Cozinha: o que cabe na linha e o que bloqueia a entrada

Planta em escala 1:20 | Atualiza a base A04.4 existente; preserva a sequencia escolhida

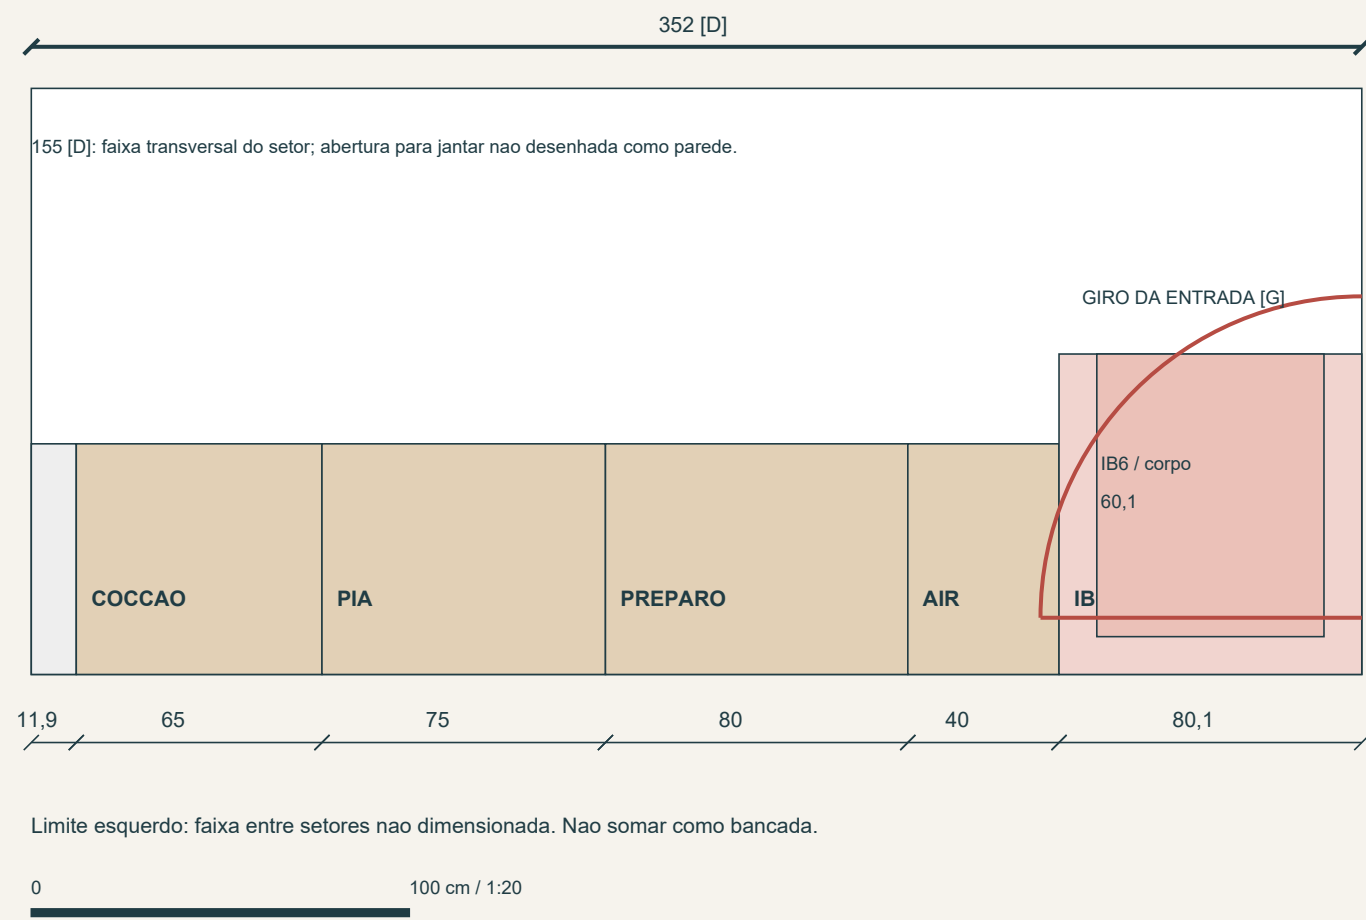
65 + 75 + 80 + 40 + 80,1 = 340,1 cm. Restam 11,9 nos 352 documentais. Essa margem ainda precisa absorver paineis, ajustes e acabamentos; nao e espaco livre garantido.

A IB6 na extremidade cruza o giro grafico da porta, mesmo com sua largura corrigida. A reserva inclui 10 cm de cada lado. Desenho usa corpo e reserva separadamente; nenhuma inversao de porta foi aprovada.

129 - 64 = 65 cm antes de tanque, shaft, paineis e tubulacoes. O desenho nao atribui os 65 integralmente ao tanque. Profundidade fechada da VC4 com reserva traseira: 72 cm; com porta a 90 graus: 120 cm. Na faixa de 154 cm restam 82 / 34 cm, sem incluir a pessoa. A faixa desconhecida entre setores impede tratar 129 + 352 como comprimento final da pedra.

Altura de 92 cm: conferir o conjunto, nao so a maquina

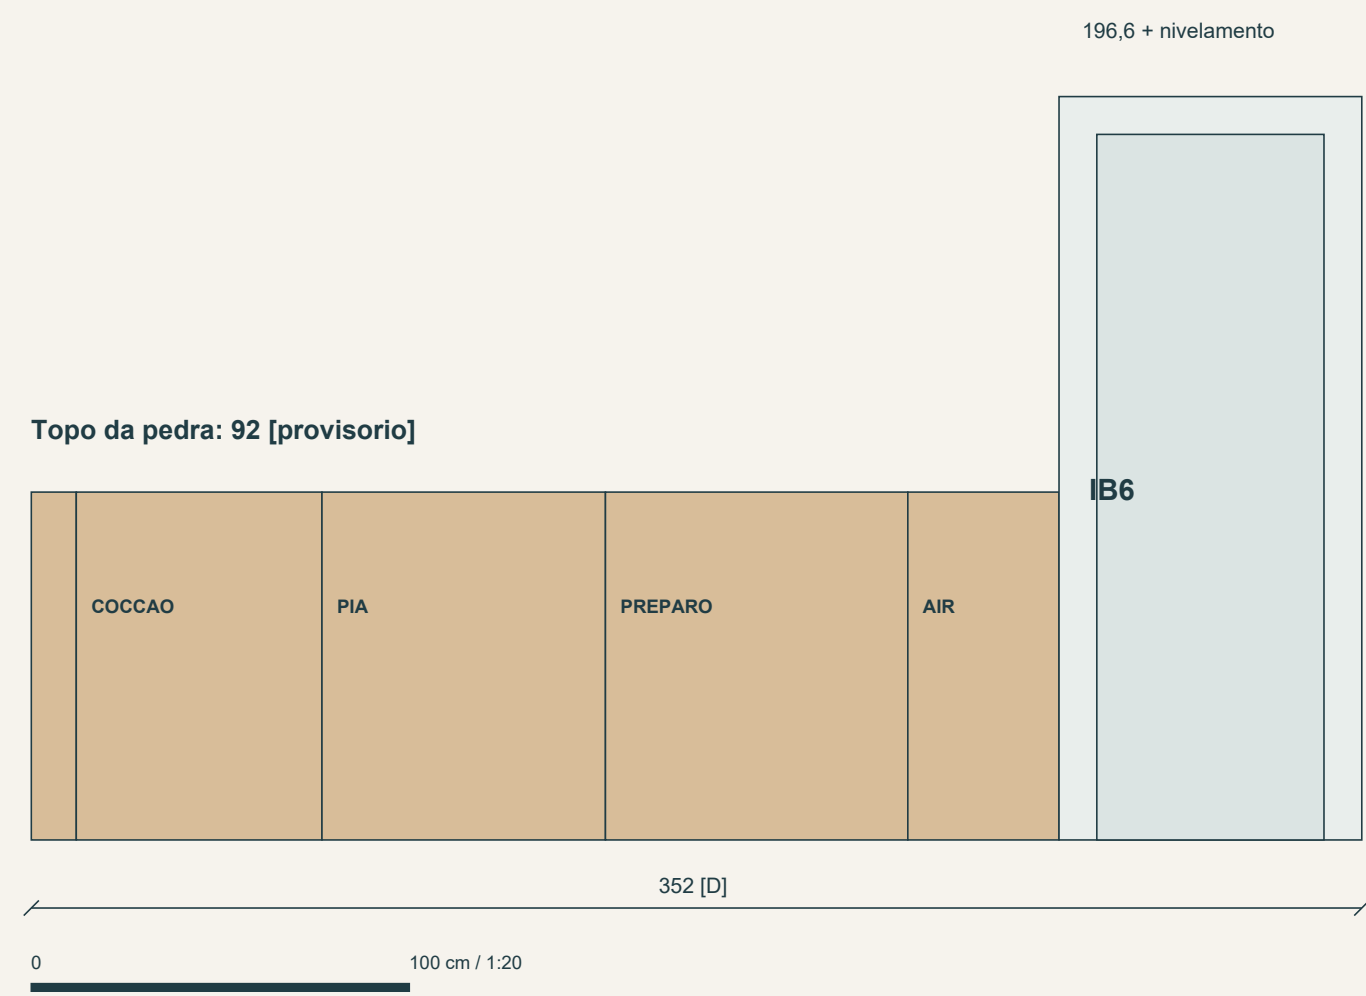
Continua como pedido funcional. Testar sob zonas secas, com recuo para os pes, sem ocupar ventilacao ou suporte do forno. Nao aumentar a bancada de 92 cm apenas para encaixar essa gaveta.

Vao livre minimo registrado: 85,5 cm + nivelamento. Com topo a 92 cm, restam 6,5 cm para espessura da pedra, apoios que invadam o vao e ajuste de nivelamento. Exemplo apenas: pedra de 2 cm deixaria 4,5 cm para os demais descontos. Pedra de 2 cm nao foi escolhida.

Corpo do forno GIII: 61 cm de altura. Manual Venax registrado exige 20 cm entre seu topo e o fundo do cooktop. Logo, $92 - 61 - 20 = 11$ cm para a elevacao da base do forno mais a distancia do topo da pedra ate o fundo do cooktop. Esse saldo ainda nao valida estrutura, ventilacao ou rodape.

Profundidade de 61 cm da bancada e hipotese de planta, nao dimensao final. Forno tem corpo com profundidade de 61,5 cm; verificar nicho, frente projetada, conexoes e ventilacao pelo manual. Nao forcar o equipamento no desenho. Porta do forno, gavetas e lixeira precisam de envelopes de abertura.

Micro-ondas ME23P permanece com divergencia de 10 cm desejados contra 30 cm superiores registrados no manual. Air fryer deve permanecer acessivel, mas seu modulo de 40 cm nao comprova afastamento termico junto da IB6. PE11X de 25 cm de largura precisa de lugar junto da pia, sem consumir silenciosamente os 80 cm de preparo.
